改善箇所説明図

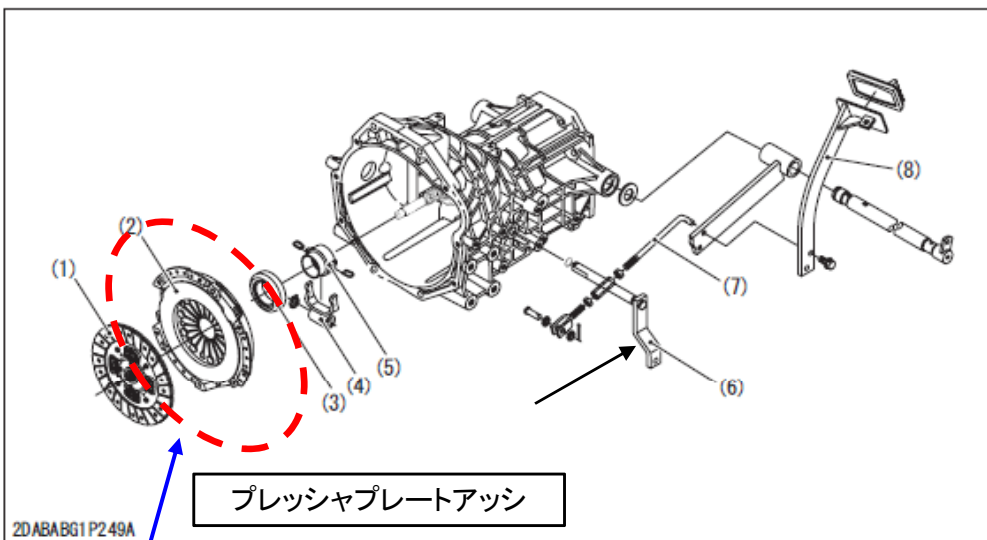
基準不適合発生箇所:

クラッチのプレッシャプレートアッシのダイヤフラム固定リベットにおいて、不良品が混入しており、そのまま使用を続けると、当該リベットが折損し、最悪の場合、折損したリベットがダイヤフラムに噛み込むことにより、クラッチが切れなくなるおそれがある。

改善の内容:

全車両、対象プレッシャプレートアッシを良品に交換する。

識別:

プレッシャプレートアッシ交換後、クラッチレバーに白ペイントを追加する。
